Tendeur de chaîne

Se monte sur
Moteurs turbo 2.0l et essence 2.2l Opel

**1****ANCIEN****2****NOUVEAU**

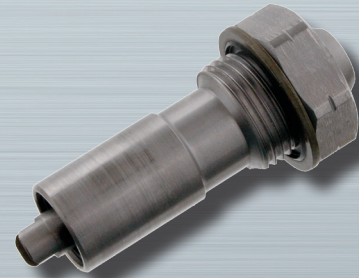
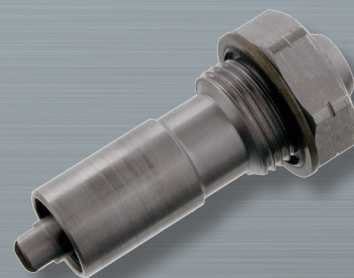
Tendeur de chaîne de distribution bloqué. La version d'origine (réf. OE 0636 549) du tendeur de chaîne avait un joint torique vert et une rondelle à garniture de caoutchouc (voir Fig. 1). Le constructeur de véhicules a monté cette version dans les moteurs indiqués ci-dessus. Un tendeur de chaîne modifié a été utilisé en production à partir des modèles de l'année 2009.

SWAG recommande d'utiliser uniquement le nouveau tendeur de chaîne SWAG 40 93 3044 (réf.OE 4807 839). Ce dernier contient une rondelle métallique caoutchoutée (voir Fig. 2). Cela permet de garantir un parfait guidage de la chaîne de distribution.
